ZMIANY W PROJEKCIE

ORLEN	INWESTOR: ORLEN S.A. ul.Chemików 7, 09-411 Płock		
	JEDNOSTKA PROJEKTOWANIA: JRKMO ul.Kazimierza Wielkiego 87c, 32-400 Myślenice		
	DUT DZIAŁ STANDARYZACJI STACJI PALIW		
	TEMAT: BUDOWA STACJI PALIW ORLEN S.A. STANDARD PREMIUM 80		
	RYSUNEK: PRZEKROJE PIONOWE		
BRANŻA: ARCHITEKTONICZNO / PROJEKT TECHNICZNY			
LOKALIZACJA:		dz. nr 360/37, obr. 0427 Gnaszyn Dolny jedn.ewid.246401_1 M. Częstochowa	
BRANŻA ARCHITEKTONICZNA			
PROJEKTOWAŁ:		mgr inż. arch. JAROSŁAW SOLARZ upr. proj. nr ewid. 215 / 2001 spec. architektoniczna	
SPRAWDZIŁ:		mgr inż. arch. WIKTOR KIELAN upr. proj. nr ewid. 52 / 2000 spec. architektoniczna	
SKALA:		1:50	DATA: 27.06.2022
NR RYSUNKU:		A-P-05	FORMAT: 576x594
WSZELKIE PRAWA ZASTRZEŻONE ROZPOWISZCZANIE BEZ ZGODY PKN ORLEN S.A. WZBRONIONE COPYRIGHT BY PKN ORLEN S.A. REPRODUCTION WITHOUT PERMISSION IS PROHIBITED

PRZEKRÓJ A - A

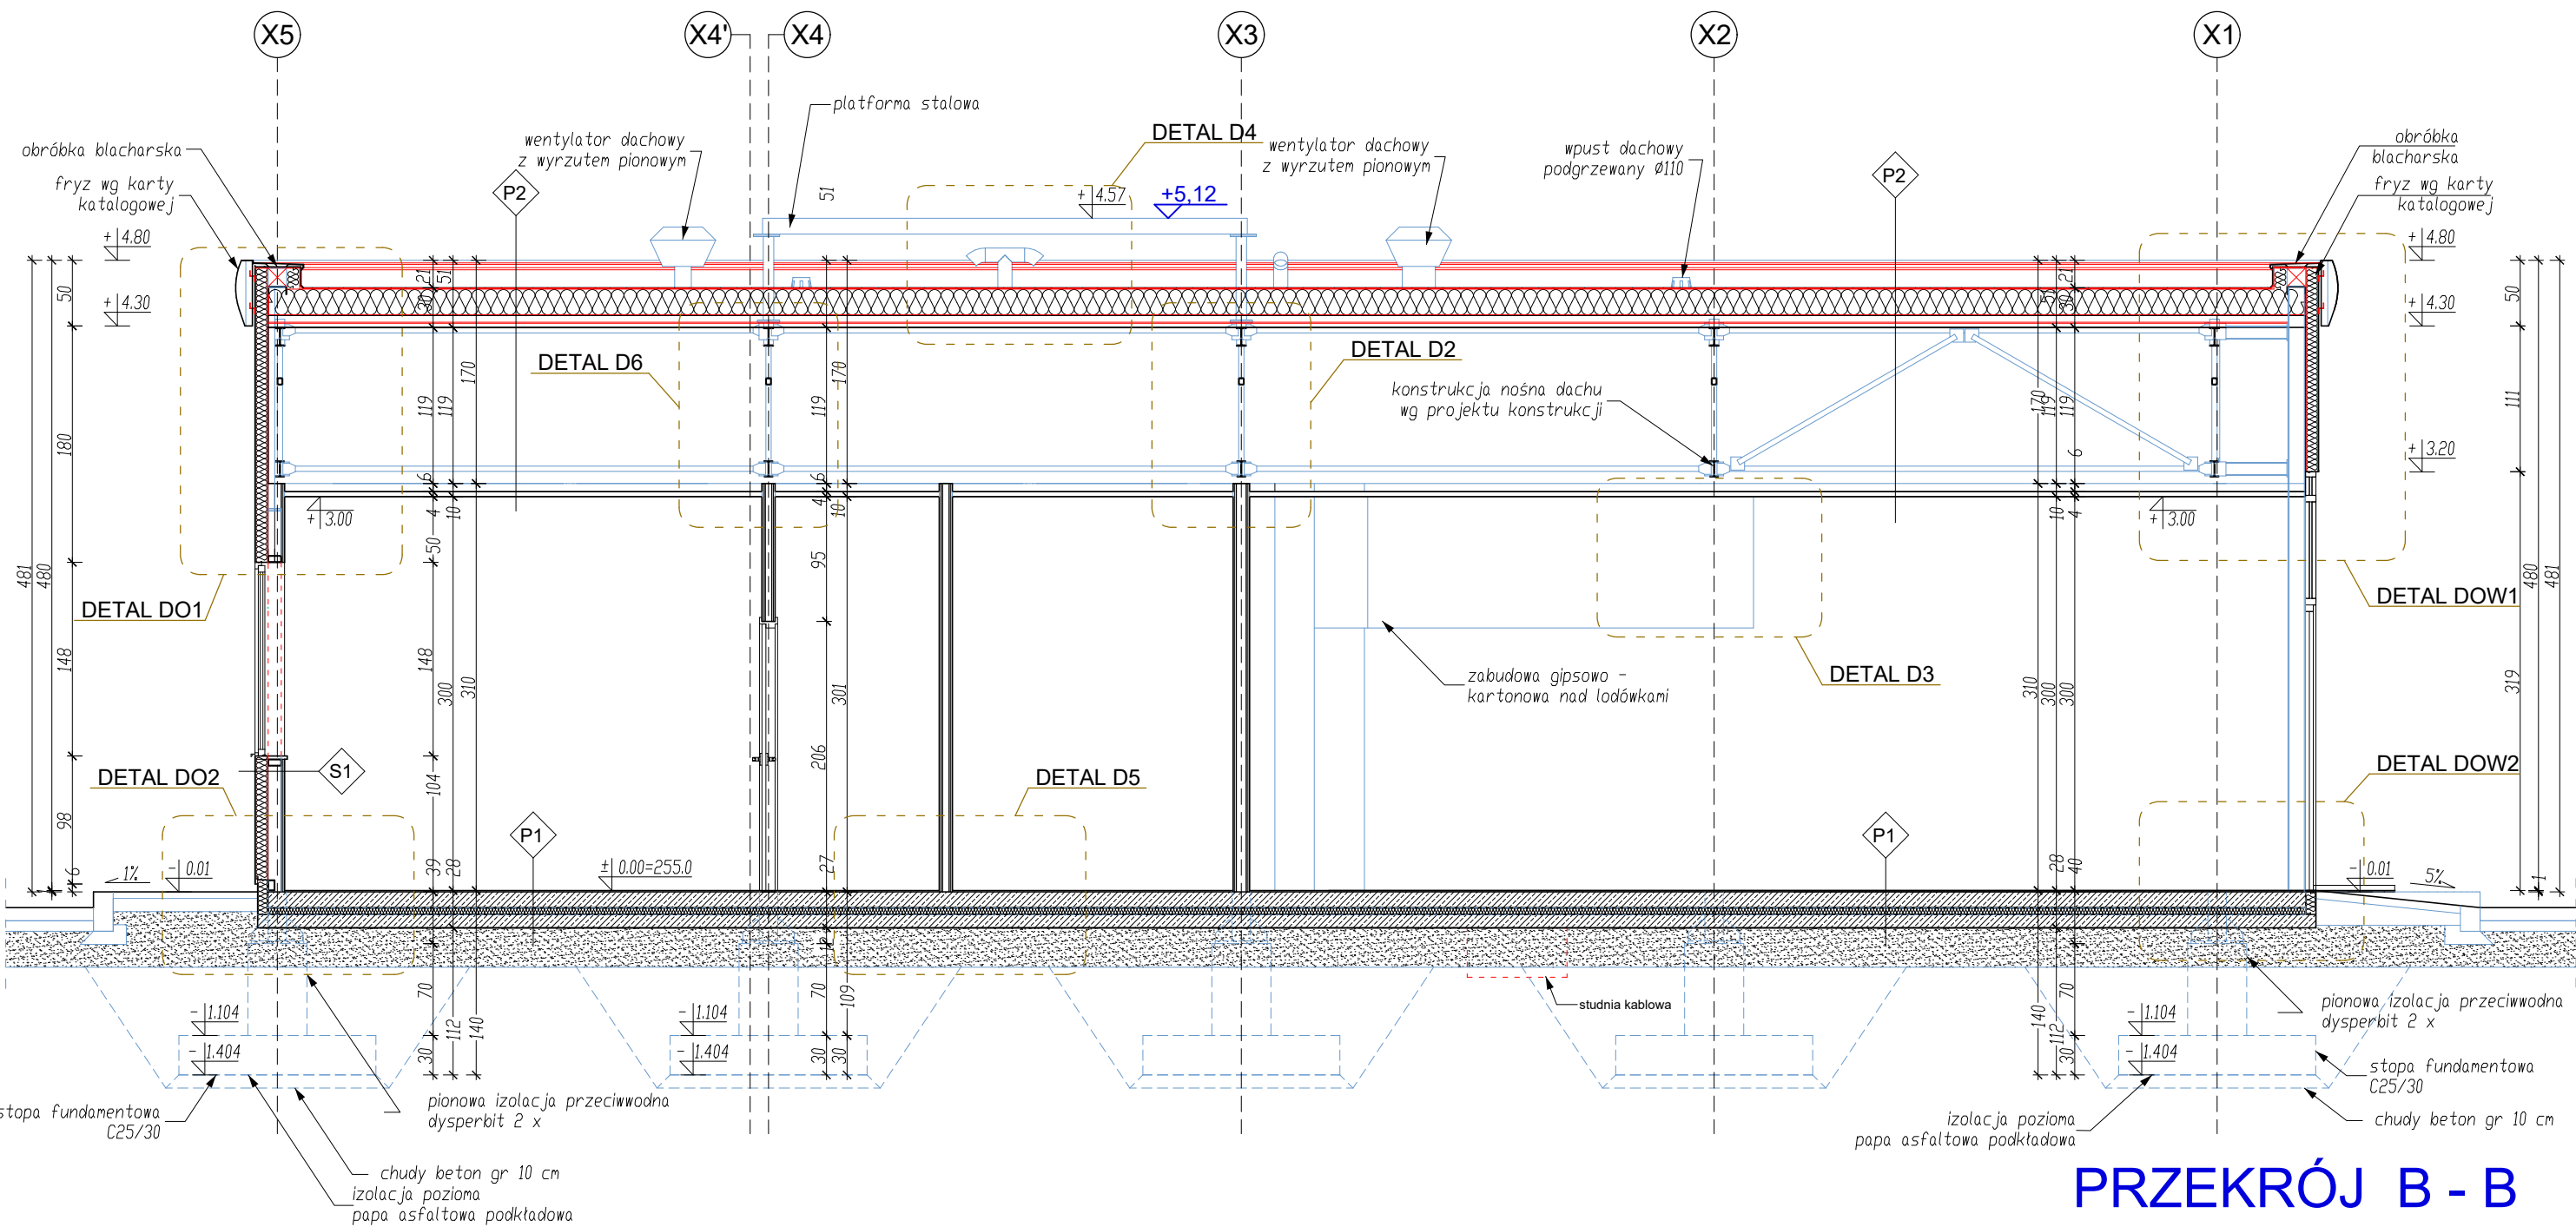
- zmiana wymiarów obiektu ze względu na zwiększenie grubości ocieplenia : 18,09m x 14,914m , h= 4,81m
- wprowadzono rozwiązania projektu konstrukcyjnego w oparciu o zamienny projekt konstrukcyjny firmy Polswiss Engineering Sp. z o.o. Kraków przekazany przez firmę ORLEN BUDONAFI spółka z o.o.

- Realizacja obiektu możliwa jest w oparciu o równorzędną zamienną dokumentację projektową konstrukcyjną firmy Global MSI
- ściana zewnętrzna pawilonu z płyt warstwowych mikroprofilowanych np. BALEX THERM-PU-W-PLUS 100/1000 / lub 100/1050 / grubości 10cm U<= 0,23 W/m2K - warunek spełniony do 12.2020 roku

- stropodach ocieplony wełną mineralną grubości 20cm np. MINIROCK PRD jednowarstwowo lub 2x10cm dwuwarstwowo kolkowany U<=0,19 W/m2K lub alternatywnie płyty PIR grubości 12cm - U<=0,18 W/m2K warunek spełniony do 12.2020 roku

- konstrukcja stropodachu z blachy trapezowej np. BALEX METAL TR 93/10 i TR93/125 / grubość 1,0mm dla rozpiętości w ośiach do 3,6m i 1,25mm powyżej 3,6m /

- slusarka aluminiowa okienna (slusarka ze szkłem - zestaw) U=1,3 W/m2K -warunek spełniony do 12.2016 roku - szkło w klasie P2
- witryna zewnętrzna aluminiowa (slusarka ze szkłem - zestaw) U <0,9 W/m2K -warunek spełniony po 01.01.2021 roku - szkło w klasie P2

- drzwi zewnętrzne aluminiowe - U=1,6 W/m2K < U(max)=1,7 W/m2K -warunek spełniony do 12.2016 roku
- odprowadzenie wód deszczowych z dachów nad fasadą główną nad wejściami, odprowadzenie wód opadających do kanalizacji opadowej

- okna zewnętrzne w slusarce aluminiowej firmy np. AERECO
- obróbka dolna cokołowa z blachy stalowej nierdzewnej grubości 1mm
- obróbka attyki-zastosowano rozwiązanie przekazane przez ORLEN Budonafi Sp. z o.o.

- instalacja przeciwzanieżonowa ujęta zostanie w projekcie elektrycznym
- zmiana fasady frontowej - zwiększenie wykusza
- wprowadzono drzwi do kotłowni o odporności ogniowej EI60, U=1,7W/m2K = U(max)=1,7 W/m2K warunek spełniony do 12.2016 roku

- kotłownia -ściany murytowane z bloczków silikatowych - grubość 12cm, wysokość - 310m
- w pomieszczeniu kotłowni wprowadzono sufit szczelny z 2 warstw płyt gipsowo-kartonowych o odporności ogniowej EI60 na konstrukcji krzyżowej jednopozłożonej na profilach CD 60 mocowanych do konstrukcji ścian, spód płyt na wysokości 2,8m, z wełną mineralną gr.4 cm

- poszerzona drzwi ewakuacyjne zapleczu na 120cm w świetle ościeżnicy
- ze względu na zmiany konstrukcji dachu w spadku wpusty dachowe zostały zbliżone do attyki

- wprowadzono w pomieszczeniu socjalnym umywalkę wpuszczaną w blat
- ścianki przy WC wprowadzono na pełną wysokość do spadku blachy trapezowej stropodachu

- branżki na zapleczu wykonać jako wanałowe bez blokad
- przesunięcie drzwi w pomieszczeniu WC dla klientów, usytuowanie muszli na ścianie bocznej oraz zmiana umywalki na szeroką płaską / RÓDCA DANA - N/

- aktualizowano charakterystykę energetyczną obiektu z której wynika konieczność wprowadzenia rekuperacji i optymalizacji oświetlenia
- zmiana wielkości kabiny natryskowej i brodzika na 100x90cm

- powiększona otwory drzwiowe dla drzwi aluminiowych wewnętrznych o 10cm (według zestawienia slusarki).
